NABU Petershagen/Eggersdorf e.V.
Andreas Hinz (Vorsitzender)
Wagnerstraße 24, 15345 Eggersdorf
www.nabu-petershagen-eggersdorf.de

**Stellungnahme zum Bauvorhaben Tesla Manufacturing Brandenburg SE - Gigafactory
Berlin in der Gemeinde Grünheide
Vorhaben-ID G07819**

Abbildung: Gebiet der voraussichtlichen Grundwasserabsenkung in Folge erhöhter Wasserentnahme für die Gigafactory 4, rot umrandet ist die mittelfristige, orange umrandet die langfristige Grundwasserabsenkung

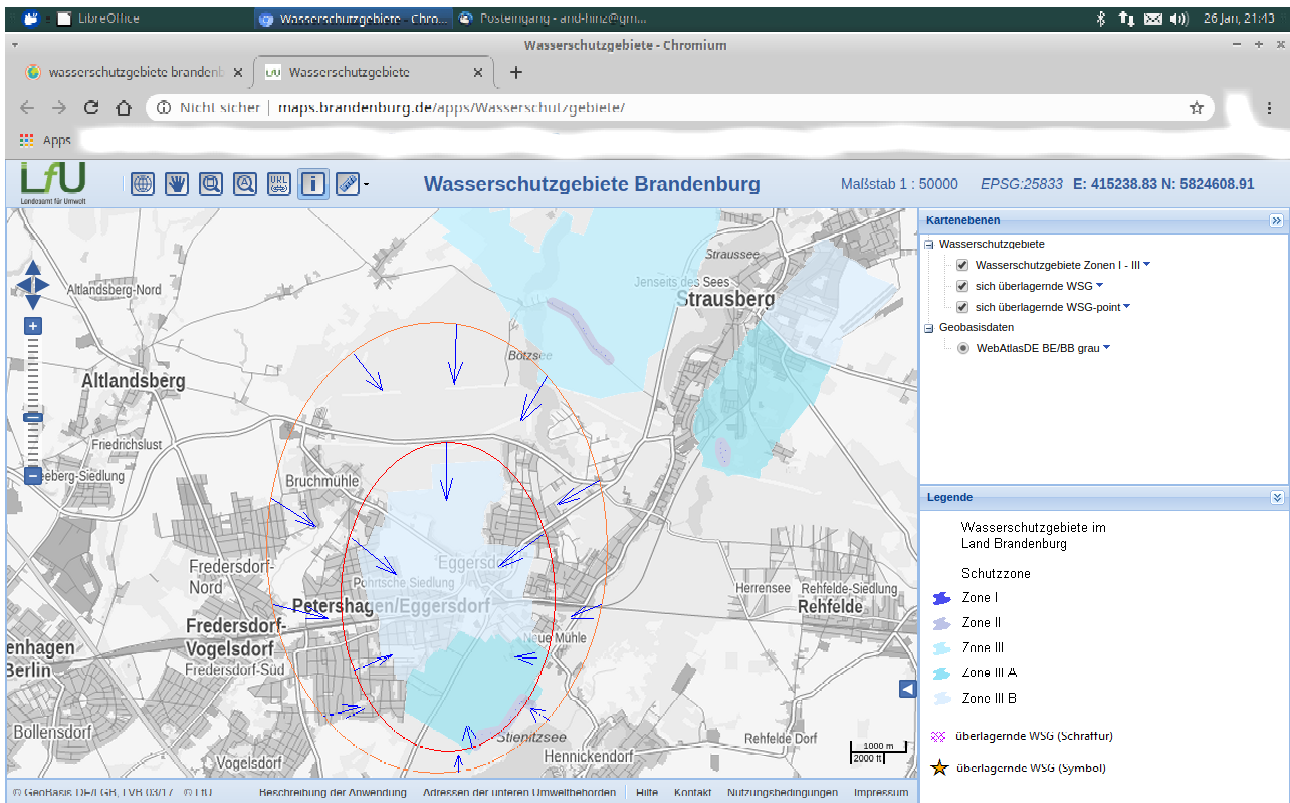
Die zusätzlich geplante Wasserentnahme in Petershagen/Eggersdorf bzw. entlang des Stienitzsees wird Auswirkungen auf das Grundwasser haben. Der Druck im 2. Grundwasserleiter wird nachlassen, in der Folge wird das Wasser aus dem 1. Grundwasserleiter schneller in den 2. Grundwasserleiter versickern.

Daraus ergibt sich ein Absinken der Wasserstände aller Oberflächengewässer. Da hier bereits in den letzten Jahren ein gravierender Negativtrend zu beobachten ist, ist eine weitere Verschlechterung unbedingt zu vermeiden. Auch das Wasserangebot in den oberen Bodenstrukturen wird damit verringert, was unweigerlich zu destruktiven Veränderungen in der gesamten Flora führt. So ist eine Unterversorgung der regionalklimatisch bedeutsamen Waldgebiete sowie der gesamten Vegetationsschicht zu erwarten. Mit der vertrocknenden Vegetation steigt die Gefahr von Bränden im Wald und in der offenen Landschaft. Es kommt zu einer erhöhten Krankheits- sowie Windanfälligkeit von Bäumen bis hin zum Absterben von Baum-, Strauch- und Pflanzenstrukturen. Diese Veränderungen führen zu einer Kaskade an Folgeschäden in der gesamten Fauna des Einzugsgebiets.

Der Stienitzsee liegt im FFH-Gebiet "Herrensee, Lange Dammwiesen und Barnimhänge". Für dieses europäische "Natura 2000"-Schutzgebiet gilt ein Verschlechterungsverbot. **Wir verlangen deshalb detaillierte Angaben, wie dieses Verschlechterungsverbot bei der erhöhten Wasserentnahme eingehalten werden soll.**

In der Rechtsverordnung zum Landschaftsschutzgebiet (LSG) "Strausberger Sander-, Os- und Barnimhang-Landschaft" und zum Naturschutzgebiet (NSG) "Herrensee, Lange-Damm-Wiesen und Barnim-Hänge" wird als Schutzzweck in § 2 Absatz (1) Nr. 2 u. a. der "Erhalt, die Wiederherstellung und die Entwicklung eines naturnahen Gebietswasserhaushalts" genannt. Bei einer voraussichtlich doppelt so hohen Wasserentnahme aus diesem FFH-Gebiet fragen wir, wie dabei noch dieser Schutzzweck erreicht werden kann?

Wir fordern für die aus dem Wasserwerk Eggersdorf geplante zusätzliche Wasserentnahme eine Prüfung der Auswirkungen auf das FFH-Gebiet "Herrensee, Lange Dammwiesen und Barnimhänge", also eine FFH-Verträglichkeitsprüfung.
